PK-150 / PK-260 / PU-150 / CU-150 / GS 140 N...
Évolution carte UC affichage - Version de programme 1420

N° ITOE0164

09/01/2015

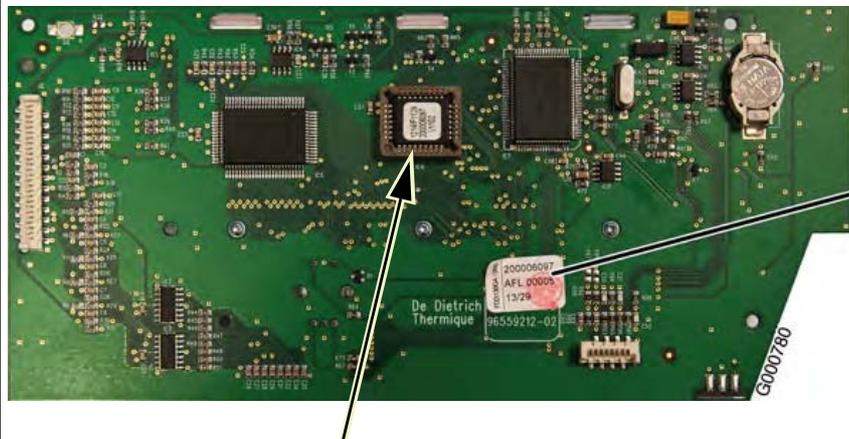
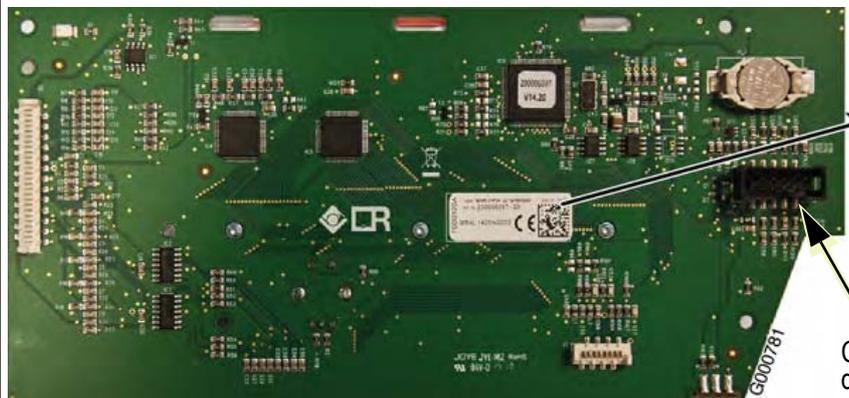
Suite à l'obsolescence de certains composants, la carte OEtronic 3 référence UC affichage **200006097** a été reconçue.

- La mémoire EPROM (version programme actuelle **1102**) est remplacée par une mémoire flash non remplaçable (Version de programme **1420**) dont la mise à jour pourra s'effectuer par l'outil de programmation (Option : Colis AD264).
- Les fonctionnalités restent inchangées.
- Les anciennes et nouvelles cartes sont interchangeables.

Ancienne version

Carte remplacée :

Marquage :
200006097

Nouvelle version

Nouvelle carte, référence 200006097 :

Marquage :
200006097-03

Connecteur pour l'outil
de programmation
